РОССИЙСКИЙ МОРСКОЙ РЕГИСТР СУДОХОДСТВА

ЦИРКУЛЯРНОЕ ПИСЬМО

№ 314-26-985 α

внесения изменений в Правила классификации и постройки морских судов, 2017 в отношении конструкции штевной ледоколов и судов ледовых классов

Рис. 3.10.2.6.2-1 Примеры комбинированного (а) и листового (б) форштевней

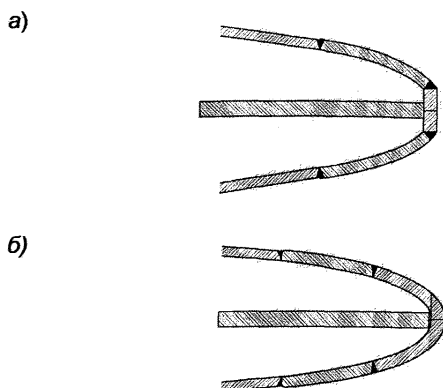
Пункт 3.10.2.6.2. Нумерация рис. 3.10.2.6.2 заменяется на рис. 3.10.2.6.2-2.

Пункт 3.10.2.6.2 заменяется следующим текстом:

«Для ледоколов ледовых классов **Icebreaker6, Icebreaker7** и судов ледовых классов **Ice1, Ice2, Ice3, Arc4, Arc5, Arc6, Arc7** допускается применение форштевня комбинированной конструкции, состоящей из бруска или прутка с приваренными к нему утолщенными листами (рис. 3.10.2.6.2-1, а), или листовой конструкции (рис. 3.10.2.6.2-1, б). Сварные швы форштевней комбинированной или листовой конструкции должны быть выполнены с полным проваром в соответствии с требованиями части XIV «Сварка».

На судах длиной менее 150 м и острых носовых обводах может применяться конструкция согласно рис. 3.10.2.6.2-2 (величина s определяется по формуле (3.10.4.10.1-3)).

Пункт 3.10.2.6.2 дополняется следующим рисунком:
